質 問 ・ 回 答 書

平成30年5月11日

工 事 名 大枝公園再整備工事（東側その2）

工事名	大枝公園再整備工事(東側その2)		
図面名	給水設備平面図-2	縮尺	1/400(A1) 1/800(A3)
設計日	平成 30 年 4 月		
全 101 枚の内 No. 28

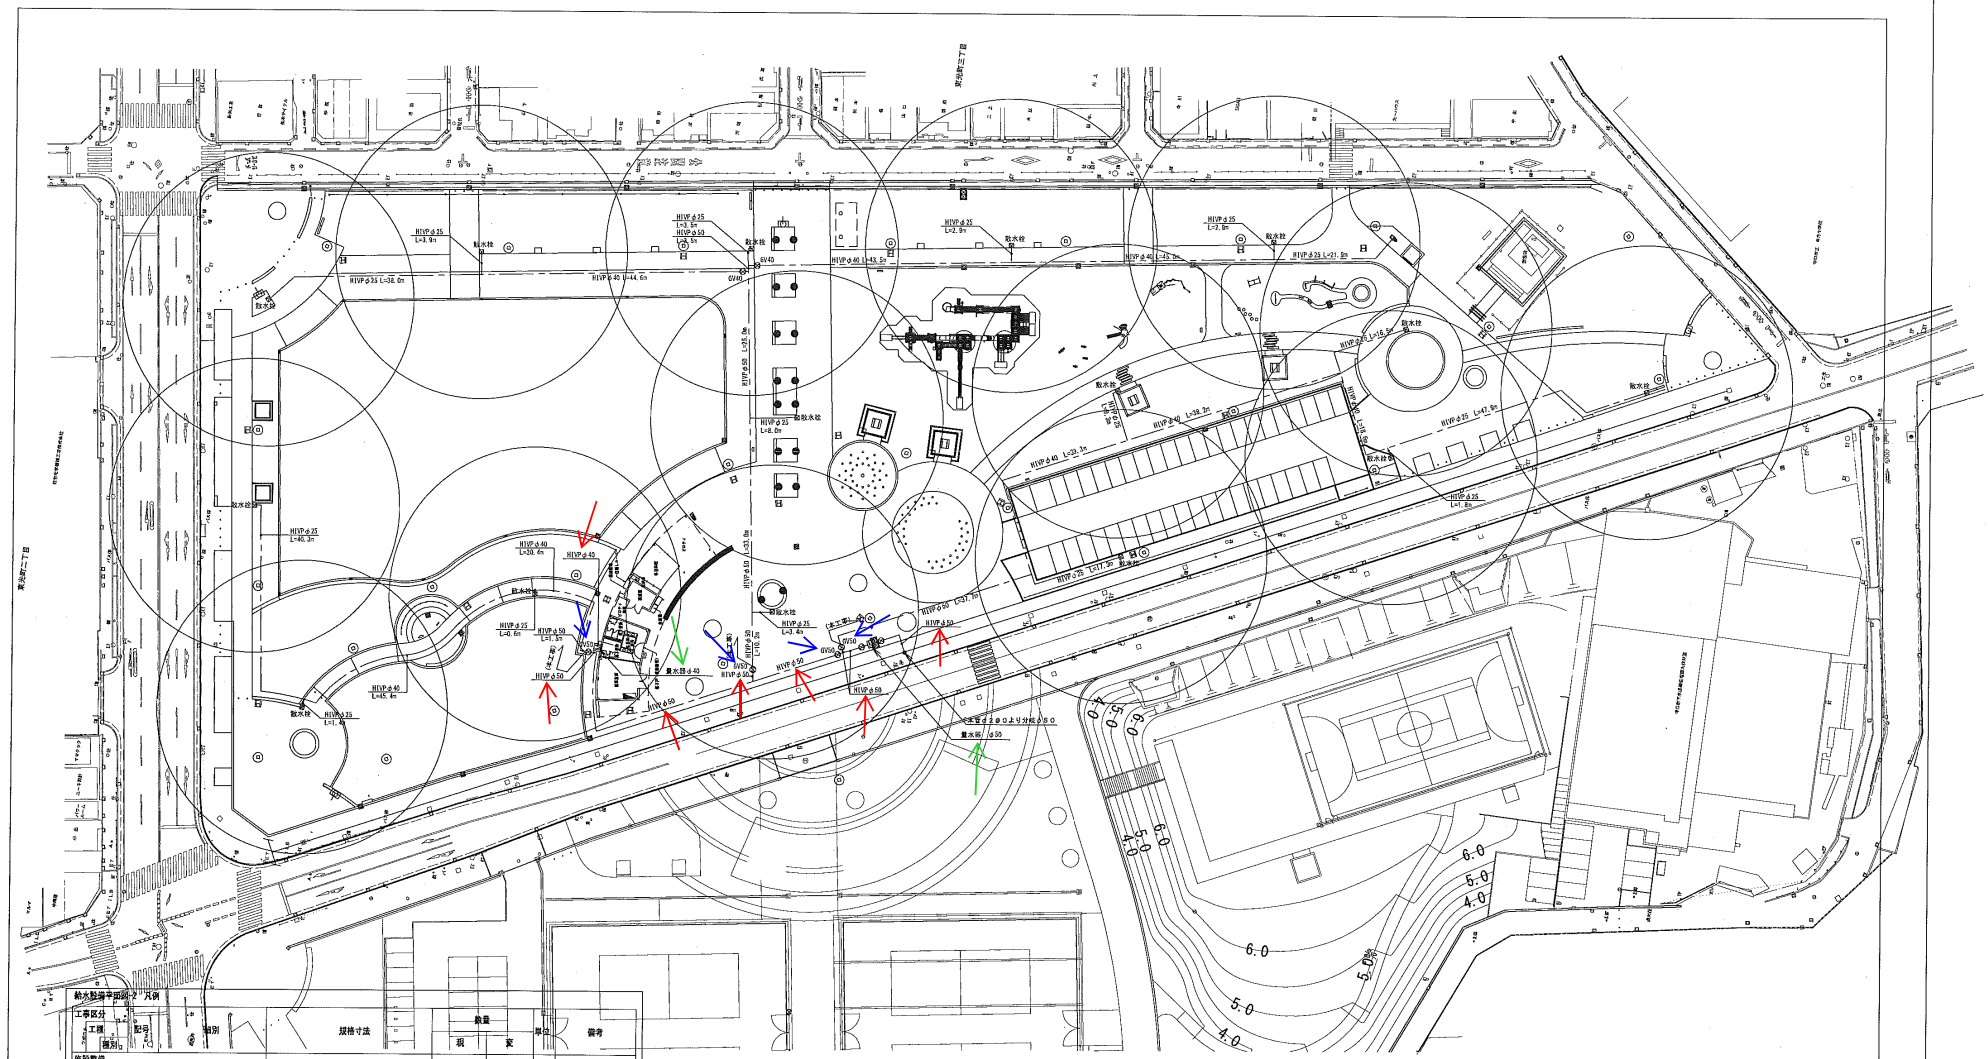
質 問 事 項	回　　答
⑦設計書と図面の相違が下記の通りあります。	⑦今回施工範囲は図面に示しておりますので、再度確認願います。
相違部分を添付図します。	
・赤→　配管延長記載抜内訳書のHIVP50の	
数量が少ない。図面で市メーター50㎜以降、	
総延長計ると170m程度になります。	
・青→　バルブが内訳書に記載されていない。	
ボックス含む.	
・緑→　量水器装置が内訳書に記載されていない。	
給水引込み工事内訳書に記載されていない。	
別途ですか。
